## **Informe Consolidado de Solicitud de Aclaraciones, Rectificaciones y/o Ampliaciones a la Declaración de Impacto Ambiental del Proyecto "Parque Fotovoltaico Férrea Solar"**

Nombre del Titular : PFV Férrea Solar SpA  
Nombre del Representante Legal : Jorge Andrés Taboada Rodríguez  
Dirección : Coronel Pereira 62, oficina 404, Las Condes

El presente Informe Consolidado de Solicitud de Aclaraciones, Rectificaciones o Ampliaciones a la Declaración de Impacto Ambiental del proyecto "Parque Fotovoltaico Férrea Solar", contiene las observaciones generadas en virtud de la revisión de la Adenda.

Imagen N°2: Localización Infraestructura 1 y 2.

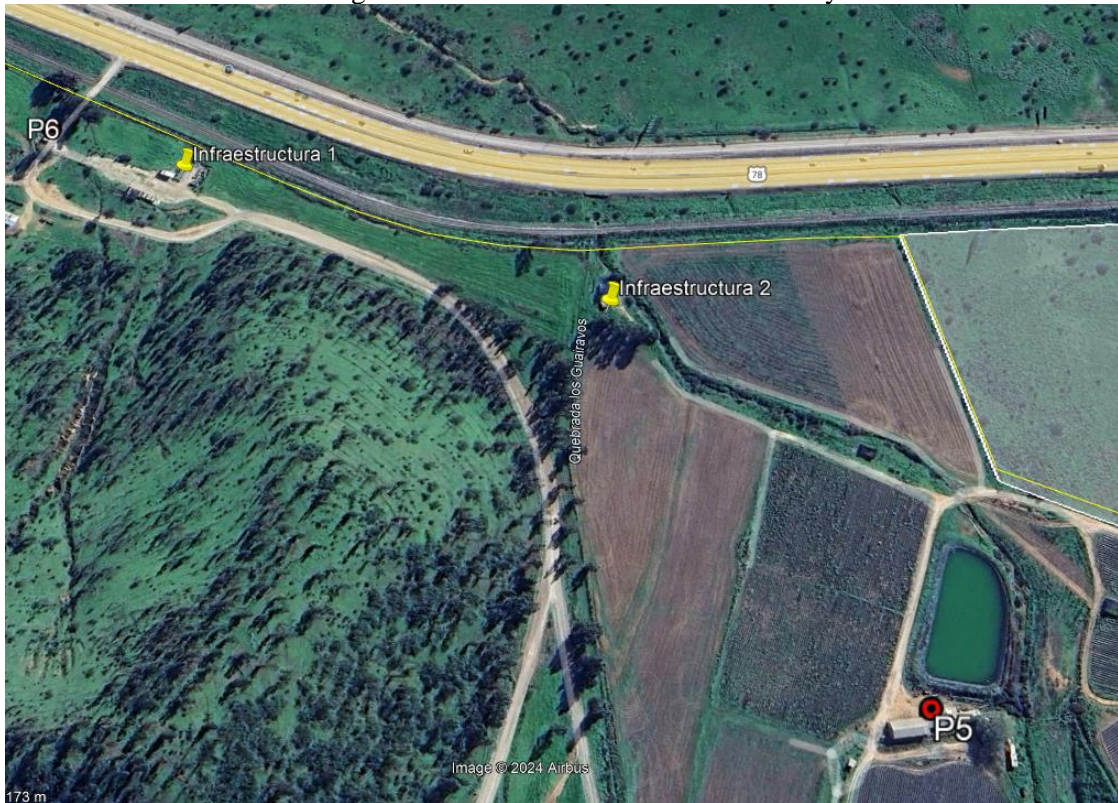
actividad económica, servicios básicos, entre otros. Luego, con los antecedentes recopilados deberá analizar y descartar la generación de impactos significativos a los sistemas de vida de los grupos humanos que la habitan, según los establecido en los literales del artículo 7 del D.S. N°40/2012 del MMA, Reglamento del SEIA.

- e) En caso de corresponder a viviendas, incorporar a los grupos humanos que las habitan como receptor sensible en el estudio de ruido y vibraciones, junto con evaluar su posible afectación por el paso de camiones y vehículos menores. El titular deberá presentar los antecedentes que permitan descartar la generación de impactos significativos a los SVCGH de acuerdo con el D.S. N°40/2012 Reglamento del SEIA, Artículo 7 literal d) del Reglamento del SEIA, en relación a las emisiones de ruido y vibraciones, que serán percibidas por los grupos humanos que puedan generar alteraciones en los quehaceres cotidianos del grupo, afectando su rutina, sentimientos de arraigo, cohesión social, e incluso el ejercicio de manifestaciones, teniendo como consecuencia la alteración a sus sistemas de vida y costumbres.
